販売中止のご案内

SA1E 形アンプ内蔵小形光電スイッチ（透過形赤色 LED・限定反射形）

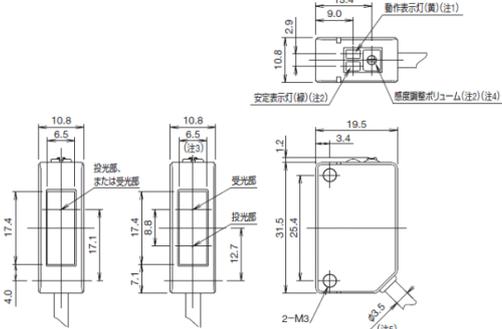
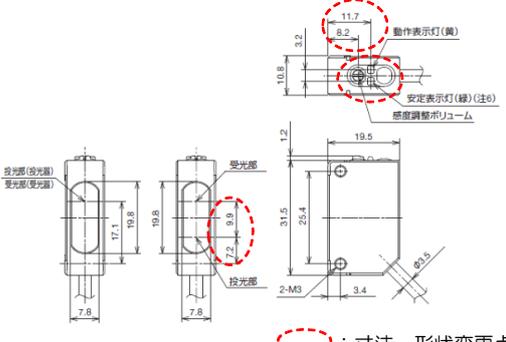
●共通仕様	販売中止機種	代替品
形番	SA1E-TA□形 SA1E-G□形	SA1E-T□形 SA1E-B□形
感度調整機能	有り (1回転ポリウム)	SA1E-T□形 - 有り(1回転ポリウム) SA1E-B□形 - なし
電圧降下	1.2V以下	2V以下(DC30V・100mA) 1.2V以下(DC30V・10mA) 出力逆接続保護回路内蔵
耐振動	10~55Hz 複振幅：1.5mm 20サイクル 各3軸方向	10~500Hz 90m/s ² 1サイクル5分 各3軸方向
耐衝撃	500m/s ² 10回 各3軸方向	1000m/s ² 6回 各3軸方向
外観	 ケーブルタイプ/コネクタタイプ	 ケーブルタイプ/コネクタタイプ
外形寸法	 (ケーブルタイプ)	 (ケーブルタイプ)
